**LENTOKELPOISUUS-
TIEDOTUS**
AIRWORTHINESS DIRECTIVE

M 342/66
2.11.1966

342. M-määräys No. 342/66: Champion 7ECA. Imuilman säätölaipan käyttöakselin vahvistus

Koskee: Kaikkia Champion 7ECA "Citabria" koneita.

Kuva 2
Uusi akseli ja käyttö-
vipuyhdistelmä
Aine: vedetty akseliteräs

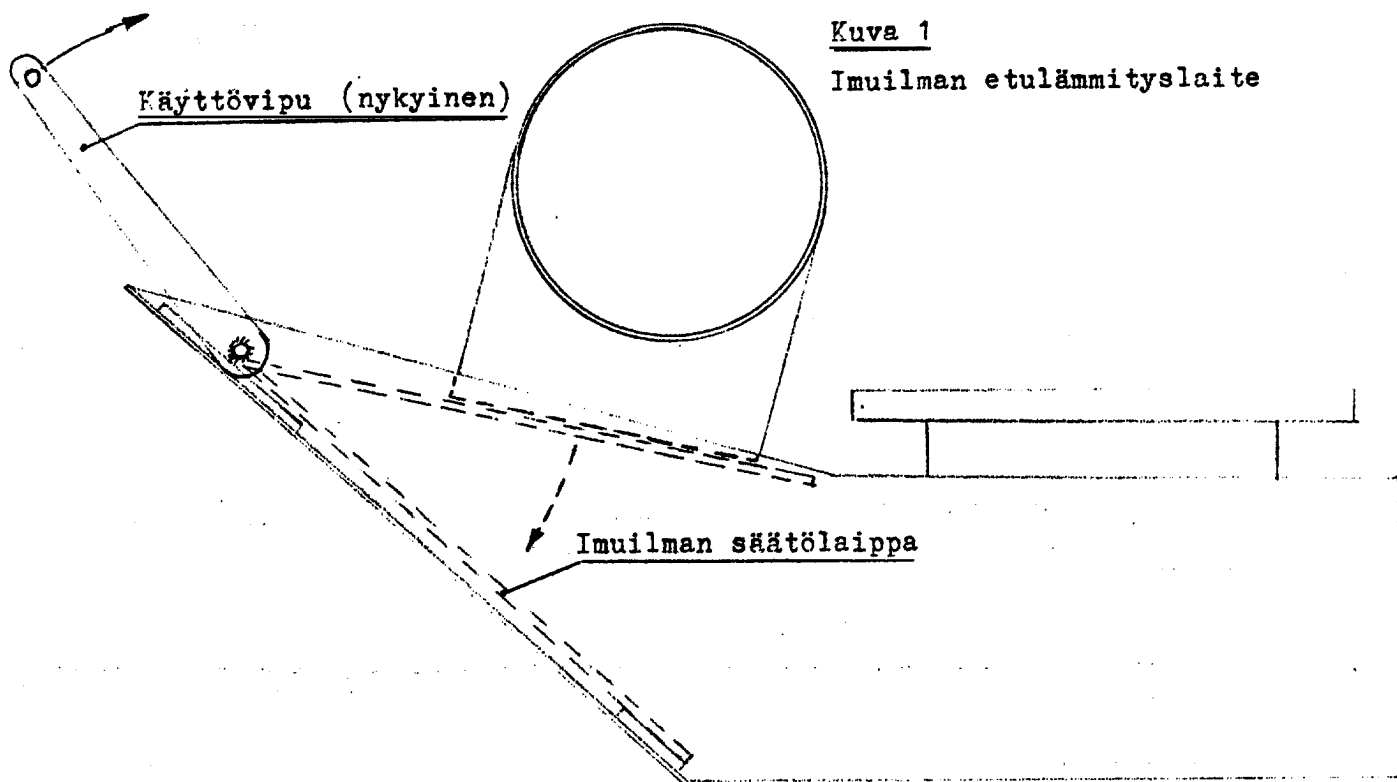
Syy: Säätölaipan käyttöakselin katkeaminen.

1. Irroita imuilman etulämmityskotelo (kuva 1).
2. Vaihda kotelossa olevan säätölaipan akseli uuteen akseliin, jonka halkaisija on 5 mm. Samalla joudut uusimaan akselin laakerikorvakkeet, säätölaipan käyttövivun ja mahdollisesti myös itse säätölaipan. Säätölaipan käyttövipu saadaan helpoimmin tekemällä akseli riittävän pitkäksi ja taivuttamalla se päästään ja takomalla vivun yläpää liitteäksi (kuva 2).
